«О предоставлении замечаний
по ПСД»

Филиал «МСУ» ОАО «Стройтрест №35» по объектам 37.21-02
«Экспериментальный многофункциональный комплекс «Минск-Мир. 3-я очередь
строительства. Учреждение общего среднего образования (с бассейном) на 1056
мест в квартале №20» БАССЕЙН» при рассмотрении проектно-сметной
документации разделов ОВ и ВК выявили следующие замечания:

Раздел ОВ.

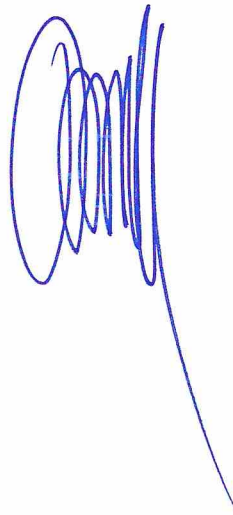
1. По технологии установки диффузоры щелевые устанавливаются на камеры статического давления. Откорректировать проектную документацию.
2. Зашивка воздуховодов системы ПВ1 находится в 15 см от воздуховода (над трибунами). Просим Вас добавить в проектно-сметную документацию воздуховоды из нержавеющей стали 600x200 (L=200 мм) в количестве - 11 шт. (ответвление на решетки).
3. Отсутствуют крепления из нержавеющей стали для воздуховодов, монтируемых в помещении бассейна. Добавить крепления.
